Demande de reconstruction du pont de Desnes,

Divers documents relatifs à la demande du Conseil Municipal de Desnes de reconstruire le pont, suite à la crue de la Rondaine de 1931

Demande de reconstruction du pont sur "la Rondenne"

Rapport de l'Ingénieur du S.T.

Profil en long

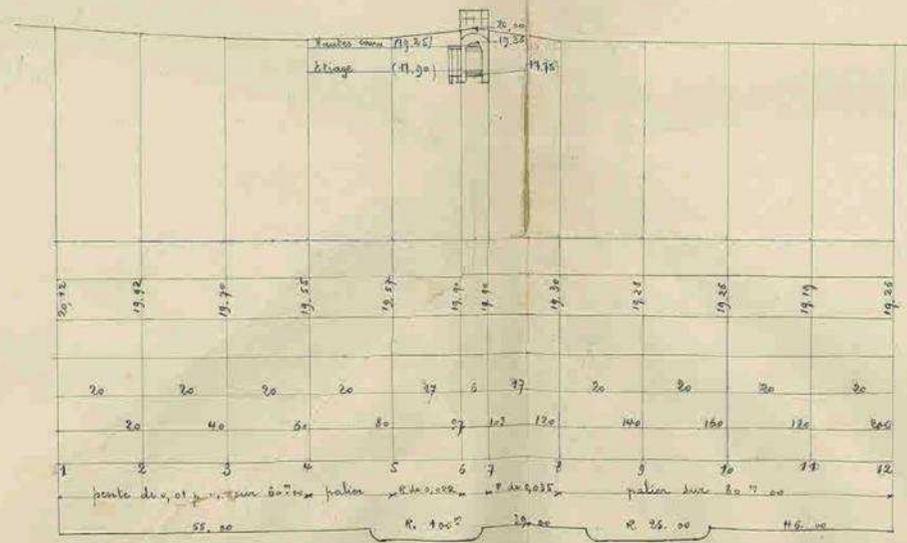
- 1^o le plan des lieux,
- 2^o le profil en long,
- 3^o les ~~plans~~ ^{dessins} sommaires du pont actuel.

Pons actuel .

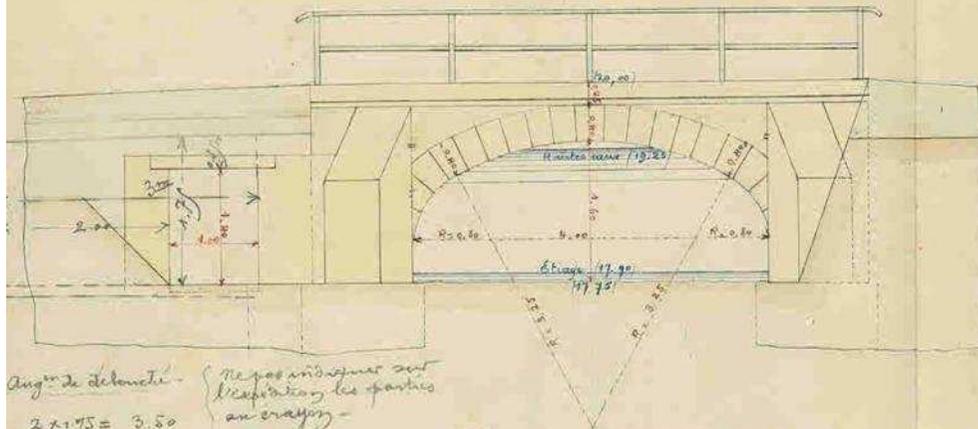
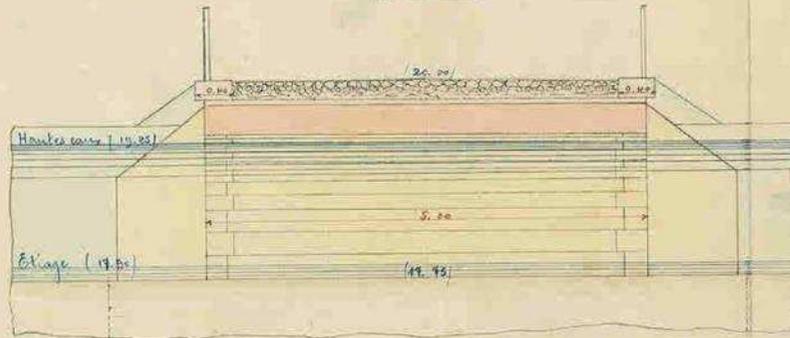
Le pont dont il s'agit est en maçonnerie à pile en amont de jarnies, à 3 centres, de 4 mètres d'ouverture entre culées et 1^m 60 de flèche. Il y a une trentaine d'années, on a établi contre la culée droite un aqueduc ^{de décharge} de 1^m 00 sur 1^m 40. Les crues de ces dernières années, notamment celle du 3 septembre 1931, ont démontré que cet ouvrage a un débouché

nettement insuffisant, ayant provoqué maintes fois la submersion de la presque totalité du village submersible d'un mètre environ sur les ponts les plus menacés et en particulier sur les habitations et les importantes cours. Les propositions de reconstruction de ce pont

à établir avait un le nouveau pont tablier métallique (ou en ciment armé) dont le dessous des pontons de rive serait placé à 0^m 20 au-dessus du niveau inférieur de la clef de la pile actuelle de façon à laisser au moment des crues un espace libre de 0 20
